改善箇所説明図

ブレーキスイッチ

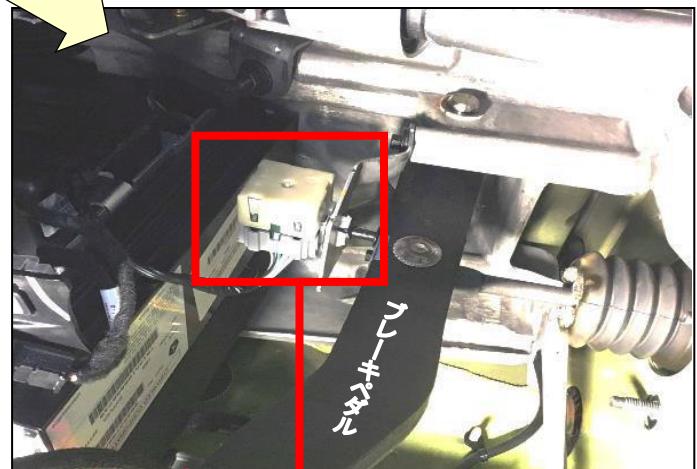
基準不適合発生箇所

ブレーキスイッチの構成部品の成形加工が不適切なため、ブレーキ操作を繰り返し行うと、ブレーキスイッチがオン状態を保持することがある。そのため、ブレーキペダルを踏まなくても、制動灯が点灯し続け、停車時においてPレンジからDレンジ又はRレンジにシフト操作可能となり、意図せずに車両が動き出すおそれがある。

改善の内容

全車両、ブレーキスイッチを良品に交換する。

識別： ブレーキスイッチ本体に黄色ペイントを塗布する。
